WABCO PREV (Park-Löse-Sicherheitsventil)

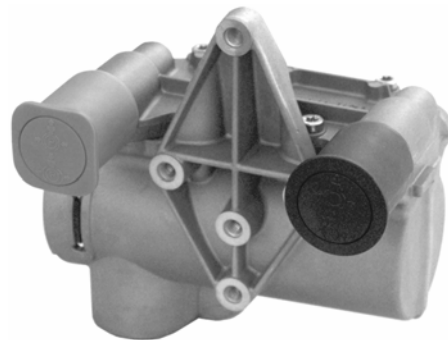
wir haben eine potenziell sicherheitsrelevante Fehlfunktion des WABCO Park-Löse-Sicherheitsventils (PREV 971 002 90x 0) identifiziert. Betroffen sind Geräte, die zwischen Februar 2005 und Januar 2006 produziert wurden.

In einigen Fällen kann die Überschreitung von Toleranzen dazu führen, dass der schwarze Knopf des PREV in der eingedrückten Position verbleibt, wenn das Anhängfahrzeug an die Zugmaschine angekuppelt wird. Wenn diese Fehlfunktion auftritt, erfolgt eine Warnung des Fahrers über die rote Warnlampe bzw. das entsprechende Warnsignal des Anhängerbremsystems im Armaturenbrett der Zugmaschine, dass der Druck im Druckluftbehälter des Anhängfahrzeugs unter 4,5 bar fällt. Unterschreitet dieser Druck 2,5 bar, löst dies eine unbeabsichtigte Bremsung des Fahrzeugs aus.

Nach dem Ankuppeln des Anhängfahrzeugs an die Zugmaschine sollte der Fahrer jeweils prüfen, ob der schwarze Knopf des PREV selbsttätig hinausgedrückt wurde.

Selbst, wenn die rote Warnlampe oder das entsprechende Warnsignal des Anhängerbremssystems nicht erscheint, empfiehlt WABCO, bei jedem Fahrzeug, das mit einem PREV der betroffenen Charge ausgerüstet ist, dieses bis zum 31. Juli 2007 in einer Fachwerkstatt oder von einem Fachmann mit Erfahrung in der Wartung von Bremssystemen reparieren zu lassen.

- WABCO wird einen Reparatursatz bereitstellen, um den schwarzen Knopf und die Metallplatte des PREV auszutauschen. Der Austausch ist sehr einfach und sollte nicht länger als zehn Minuten dauern.
- Ein Reparatursatz kann über ein Bestellformular geordert werden. Dieses Formular kann per Faxabruf unter der Nummer 0049 (0) 511 922 45555 abgerufen werden (bitte faxen Sie ein leeres Blatt, um dieses Faxformular zu erhalten)
- Die Kundendienstberater von WABCO sind europaweit unter der kostenlosen Nummer 00800 4389 22 26 zu erreichen, um bei Fragen zu helfen. Weitere Kontaktdetails und das Faxformular finden Sie unter www.wabco-auto.com/prev
